COMMISSIONE TECNICA DI VERIFICA DELL' IMPATTO
AMBIENTALE - VIA E VAS

Parere n. 584 del 03.12.2010

Progetto:	Istruttoria VIA ex art. 167 D.Lgs n. 163/2006 Progetto definitivo "Autostrada A12 Rosignano - Civitavecchia. Tratto: Civitavecchia Tarquinia"
Proponente:	SAT S.p.A.

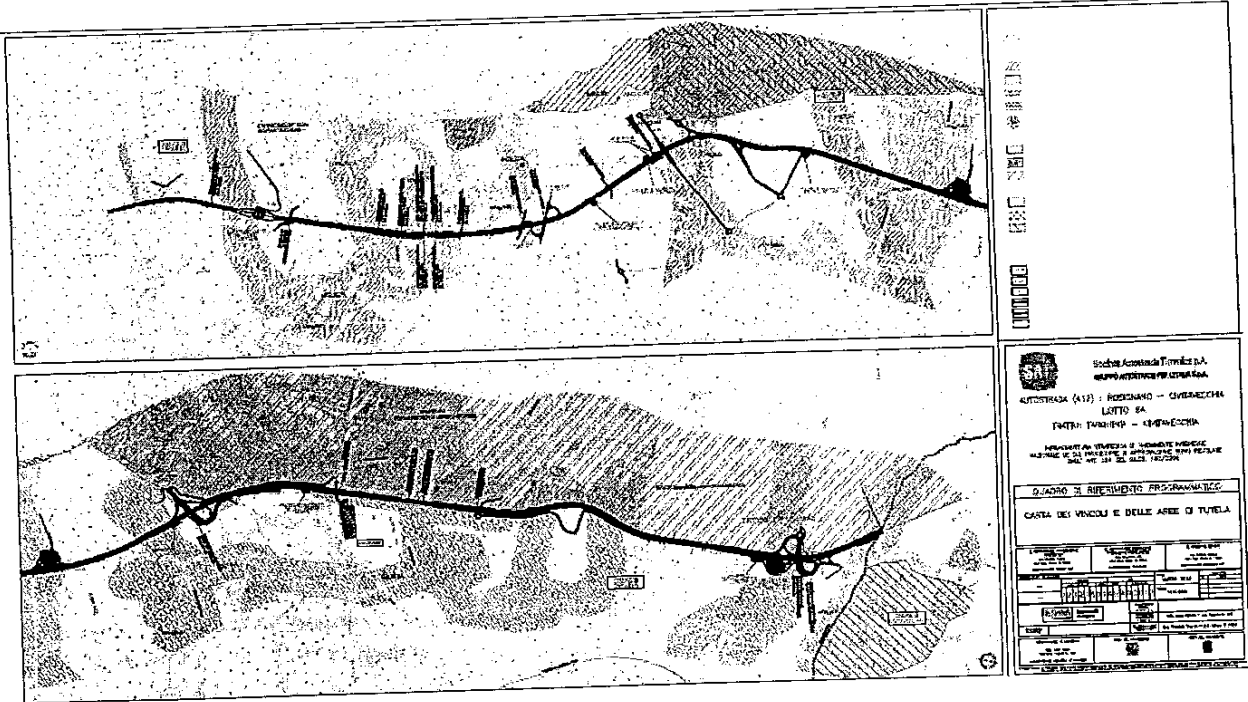
I Siti Natura 2000 coinvolti sono IT6030005 - Comprensorio Tolfetano Manziate Cerite ZPS e IT6010035 Fiume Mignone (basso corso) SIC.

Entrambi presentano una interazione diretta, ma localizzata in ambiti di margine del sito medesimo.
